改善箇所説明図

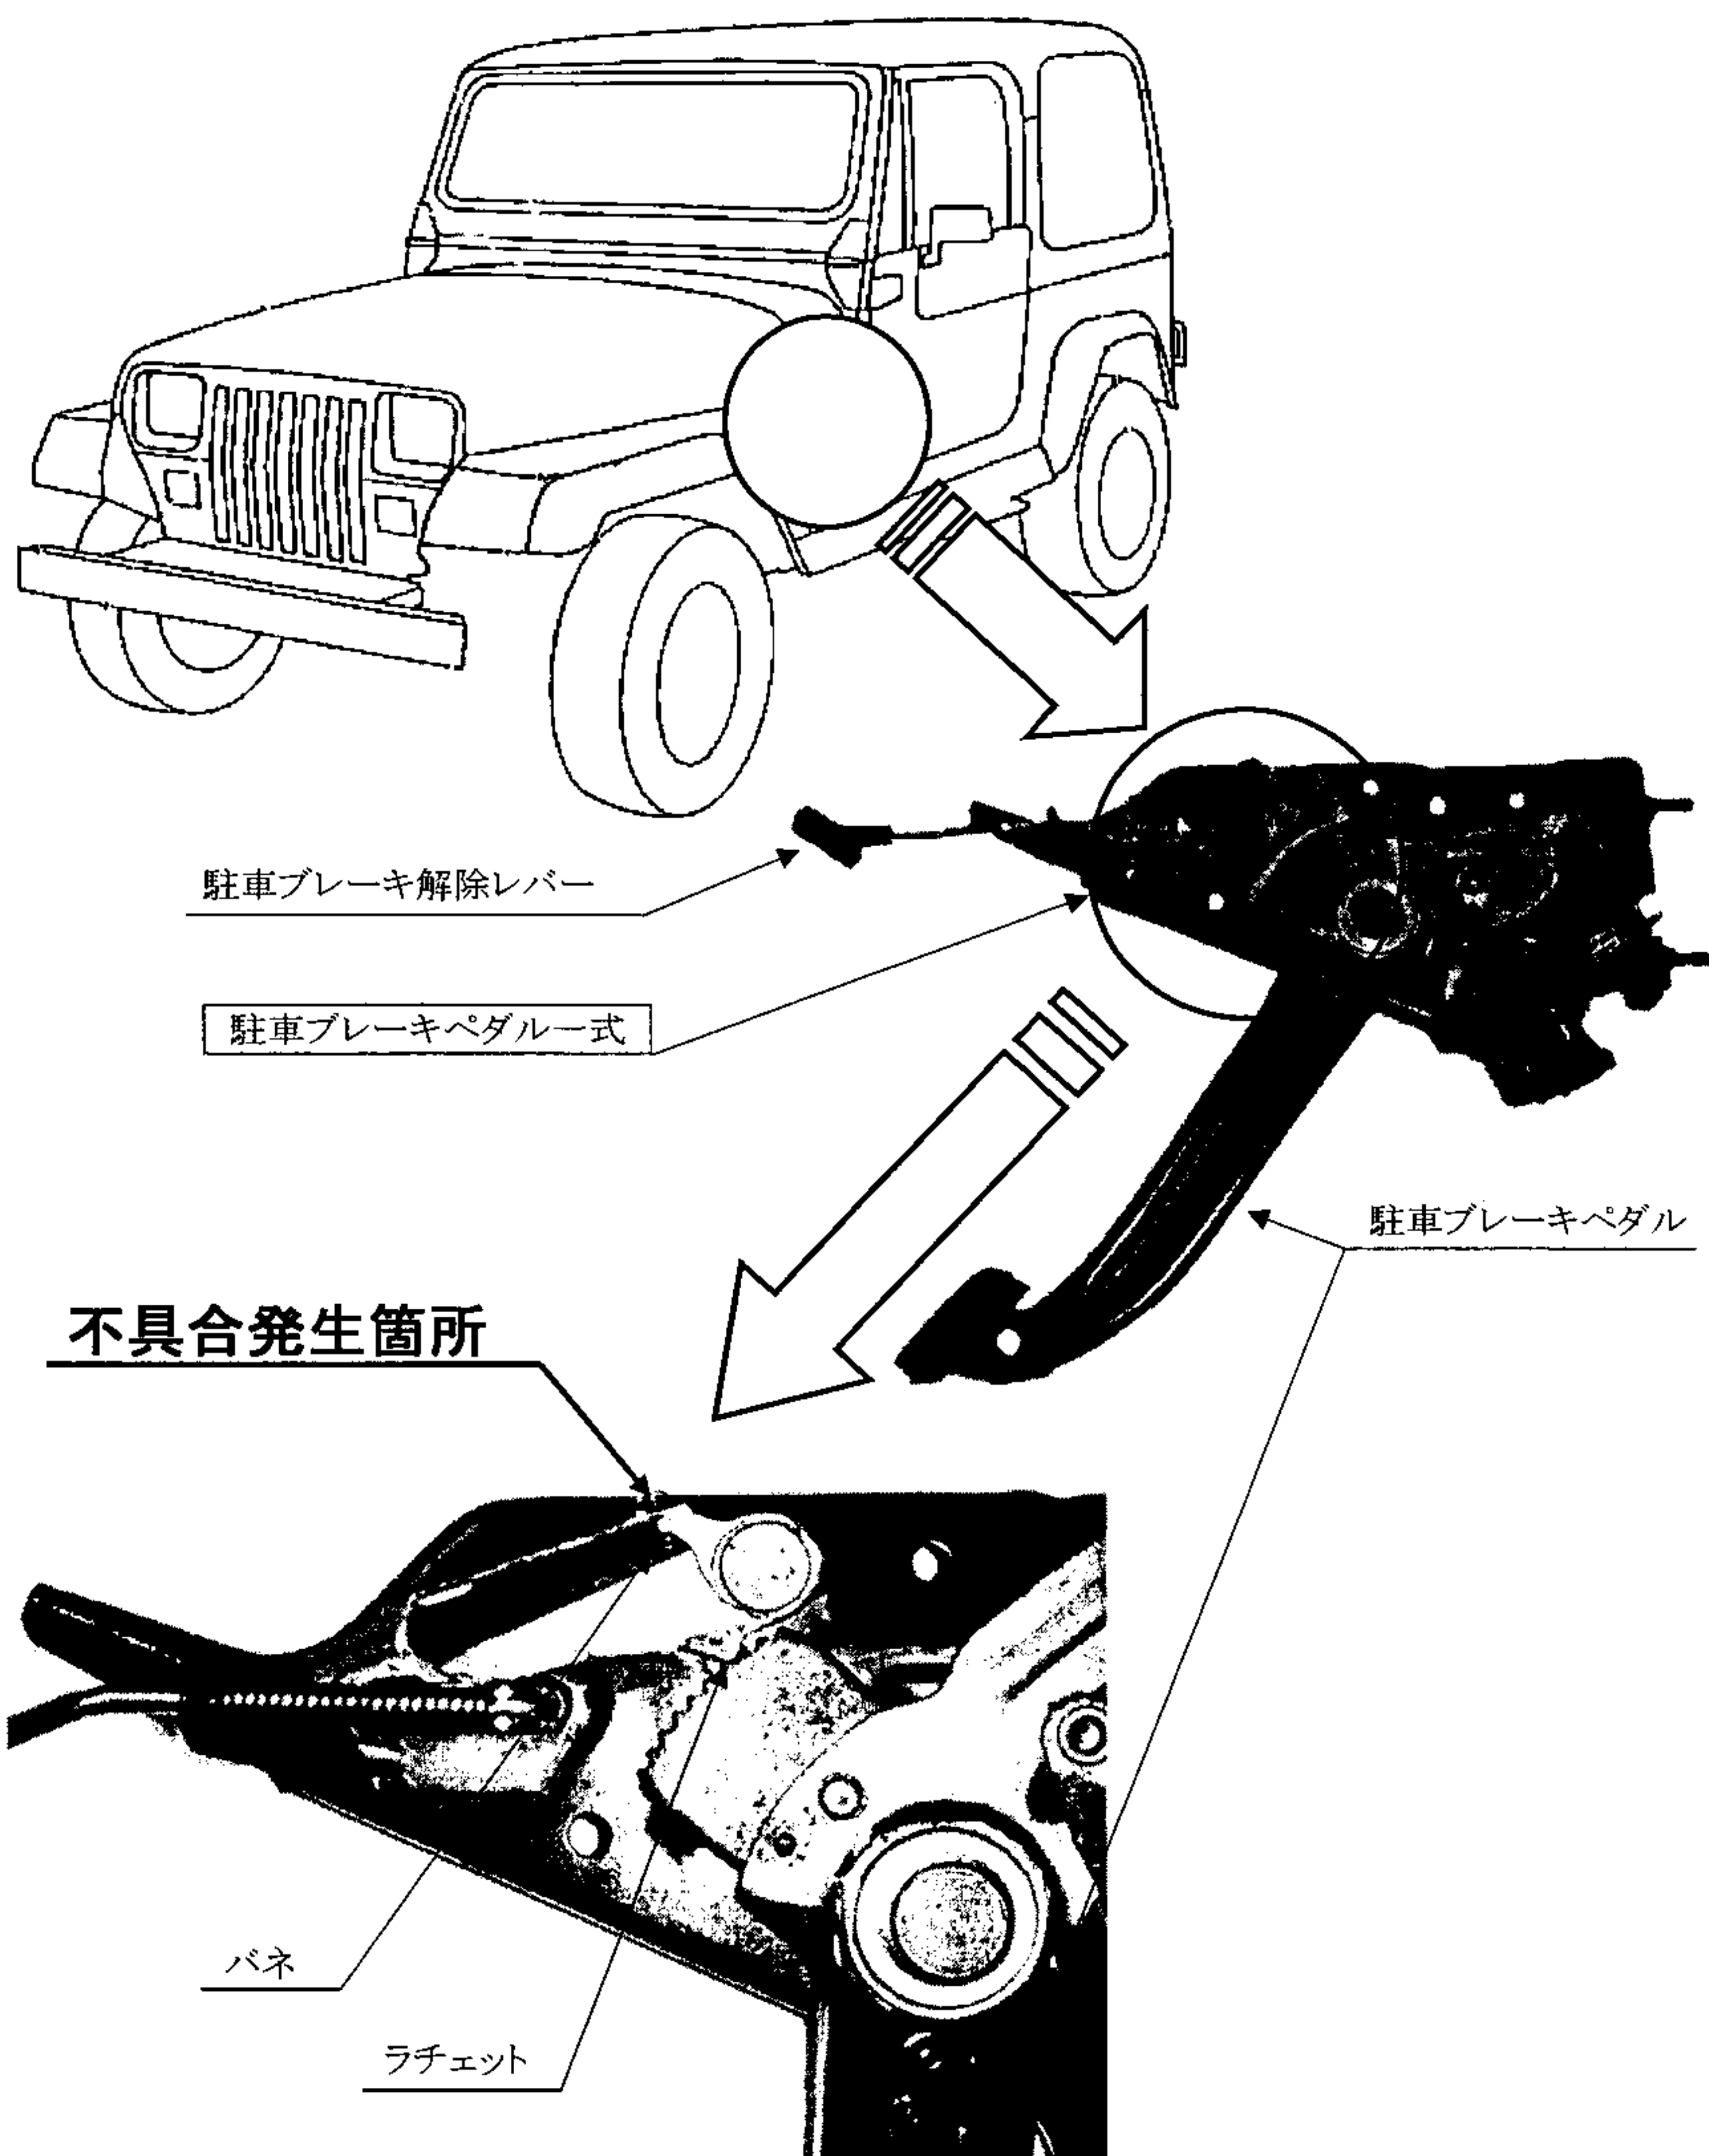
駐車制動装置において、駐車ブレーキペダルのラチェットを噛み合わせるバネの張力が不十分のため、長期間の使用により、ラチェットに塗布されたグリスが異物（埃）により硬化する等の抵抗が発生した場合に、バネの力で十分にラチェットを噛み合わせることができなくなり、最悪の場合、駐車ブレーキが解除されるおそれがある。

注： は交換部品を示す。

全車両、駐車ブレーキペダル一式を対策品と交換する。
